ALCALDÍA MAYOR DE BOGOTÁ D.C. Fondo Prevención y Atención Emergencias	CONCEPTO TÉCNICO SOBRE NECESIDAD DE ESTUDIOS DETALLADOS DE AMENAZA Y RIESGO POR FENOMENOS DE REMOCIÓN EN MASA DENTRO DEL TRÁMITE DE LICENCIA URBANÍSTICA	Código:	GPR-FT-10
		Versión:	04
		Fecha de revisión:	21/06/2011

1.1 CONCEPTO TÉCNICO No. CT:	CT-6774
1.2 ÁREA:	Técnica y de Gestión
1.3 COORDINACIÓN:	Investigación y Desarrollo
1.4 REFERENCIA CRUZADA RADICADO FOPAE:	2013ER404
1.5 RESPUESTA OFICIAL No.	RO-61103

2.1 SOLICITANTE:	CURADURÍA URBANA No. 4
2.2 PROYECTO:	Bifamiliar Gamboa
2.3 LOCALIDAD:	19. CIUDAD BOLIVAR
2.4 UPZ:	68. El Tesoro
2.5 BARRIO O SECTOR CATASTRAL:	Acapulco I
2.6 DIRECCIÓN:	Calle 77 Sur No. 14 B - 82
2.7 CHIP:	AAA0025NZHK
2.8 MANZANA CATASTRAL:	63
2.9 PREDIO CATASTRAL:	6
2.10 ÁREA (Ha):	0.0060(*)
2.11 FECHA DE VISITA:	Enero 25 de 2013

Figura 1. Localización general del proyecto ubicado en la Calle 77 Sur No. 14 B – 82, de la Localidad de Ciudad Bolívar, en el Plano Normativo de Amenaza por Remoción en Masa del POT (Decreto 190 de 2004), el cual se encuentra en Amenaza Media.

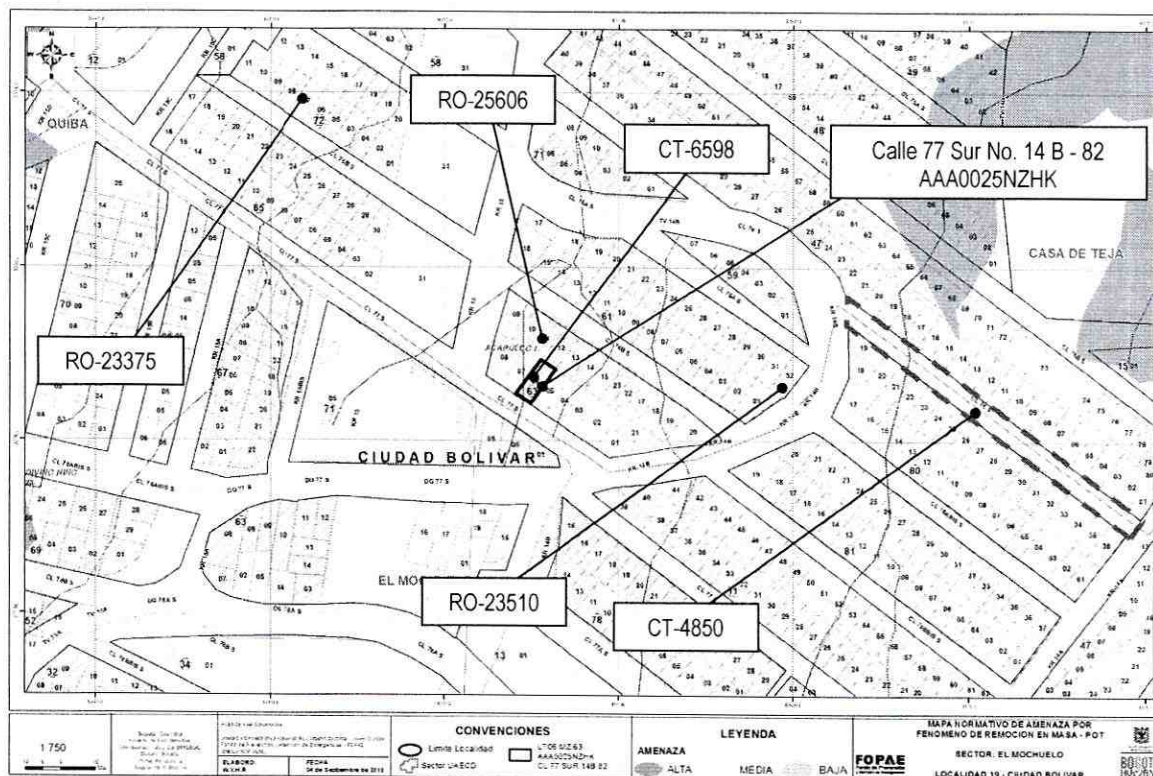
Conforme con el plano normativo de "Amenaza por Remoción en Masa" del Plan de Ordenamiento Territorial de Bogotá – POT, el sector del proyecto ubicado en la Calle 77 Sur No. 14 B – 82, de la Localidad de Ciudad Bolívar, se encuentran en una zona de Amenaza Media por procesos de remoción en masa (Figura 1).
